РАССЕКАТЕЛИ
Конструкция и размеры

ГОСТ 20930—75

Изменение № 1 ГОСТ 20930—75 Рассекатели. Конструкция и размеры

Изменение № 2 ГОСТ 20930—75 Рассекатели. Конструкция и размеры

2. Конструкция и размеры рассекателей должны соответствовать указанным на чертеже и в таблице

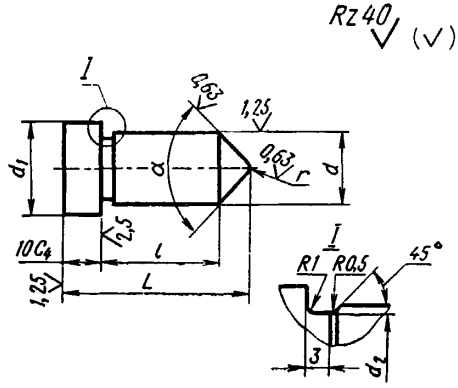
Пункт 2. Чертеж. Заменить обозначение: C_4 на $h11$.
Пункт 2. Таблица. Заменить обозначение: C на $h6$.
Приложение. Заменить обозначения: A_7 на $H14$, A на $H7$, A_4 на $H11$.

Пункт 2. Чертеж. Заменить обозначение:

Пример применения рассекателя в сменной пресс-форме

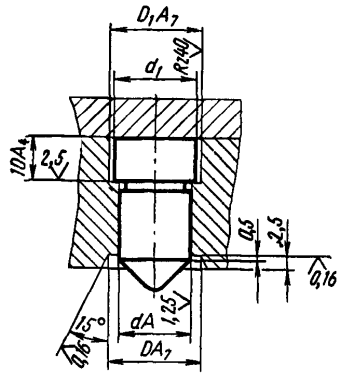
Приложение. Чертеж. Заменить обозначение:
